Assumpte: Informe sobre la sala on està ubicat el sistema Wordnet de l'ABP de Mollet del Vallès.

CENTRE DE TREBALL: ABP Mollet del Vallès

**PROPOSTA D'ACTUACIÓ EN
PREVENCIÓ DE RISCOS LABORALS**
art. 36.2.f de la Llei 31/95 LIPRL, art. 11.3 Directiva
Marc 89/391

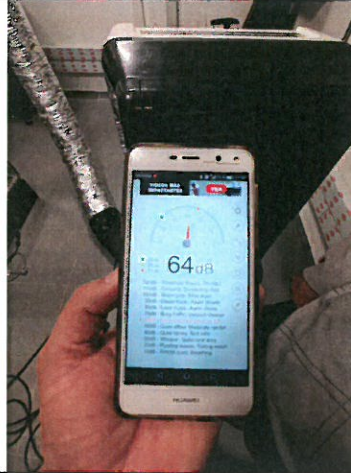
Agent Causant / Factor de Risc	Contactes elèctrics / caigudes al mateix nivell / Incendi
Lloc de treball	Sala de Wordnet
<p>Risc:</p> <p>1-Risc per contacte elèctric, caigudes al mateix nivell i incendi</p>	<p>Descripció del risc:</p> <p>En la visita duta a terme es va poder comprovar tot un seguit d'aspectes que suposen un risc molt elevat, de contactes elèctric, caigudes al mateix nivell, rics d'incendi, etc.</p> <p>Degut al mal funcionament del sistema de refrigeració de la sala Wordnet, es va decidir col·locar un aparell portàtil, per refrigerar l'espai, sobre una cadira per tal de tingués una certa alçada i fer que l'aigua que condensa es reculli en una paperera (veure fotografia). Con que l'artefacte no era prou estable es va lligar amb una cinta americana per donar-li una certa estabilitat. Per acabar-ho de rematar, com que el conjunt de l'instal·lació de la sala presenta greus deficiències per curtcircuits (veure fotografia amb restes de guspies en l'endoll) es va col·locar un cable que creua per davant de la porta del despatx contigu, això sí, amb més cinta americana per evitar ensopegades. Però sense tenir en compte que aquest cable ve del despatx d'investigació, fent que la porta de la sala no es pugui tancar i a mida que es va ajustant, per evitar el soroll de l'aparell, es va pelant amb el conseqüent risc de contactes elèctrics i curtcircuits.</p>

Mesura correctora:	<p>Proposta:</p> <p>Cal reparar de forma molt urgent les instal·lacions i els aparells d'aire condicionat de la sala. Suposa un risc molt elevat de curtcircuit amb possibilitat d'incendi, a més del risc de caigudes al mateix nivell.</p>
Normativa de Referència	<p>Llei 31/1995 de prevenció de Riscos Laborals</p> <p>RD. 614/2001 protecció en front riscos elèctrics, art 3.3 i 4 obligació de manteniment de les instal·lacions</p> <p>RD. 1215/1997 Utilització d'equips de treball. Art. 3 obligacions de l'empresari</p> <p>RD. 842/2002 Reglament electrotècnic de baixa tensió. Art. 20 Manteniment de les instal·lacions</p> <p>RD 486/1997 Disposicions mínimes en llocs de treball. Art. 3 obligacions de l'empresari.</p>
